# 抚松县文化广播电视和旅游局文件

## 抚松县文广旅局关于长白山万达国际度假区 9月26日市安委办检查发现问题整改完 成报告

9月26日，市安委办、抚松县应急局、专家组等部门到度假区进行安全检查，检查共发现问题10项，现已全部整改完毕，详情如下：

| 整改前： | 整改后： |

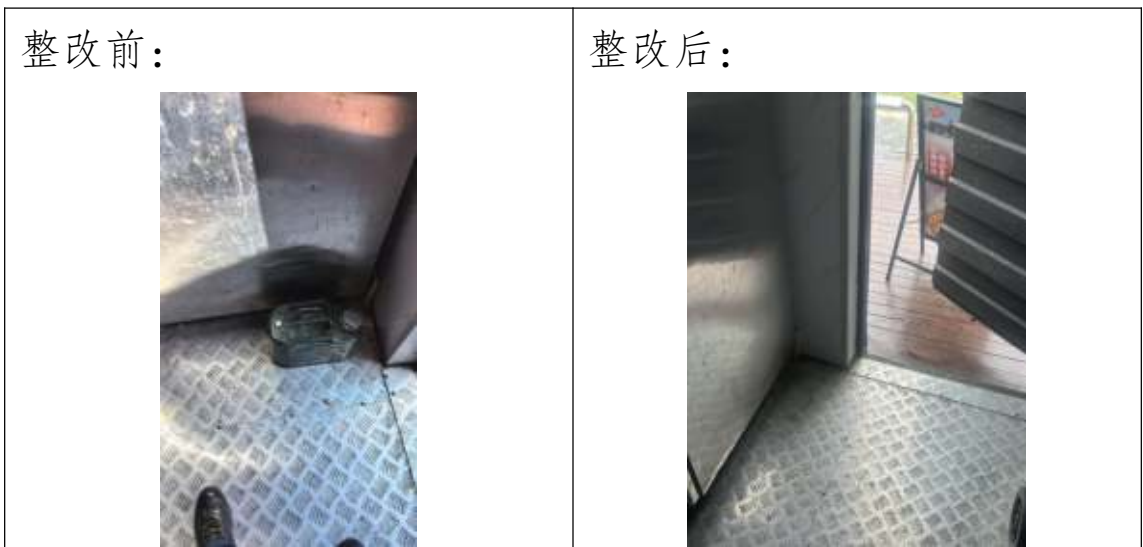
**（八）问题隐患：**山顶咖啡厅配电柜无安全警示标识。违反《中华人民共和国安全生产法》第三十五条。

**整改情况：**整改完成。已张贴安全警示标识。
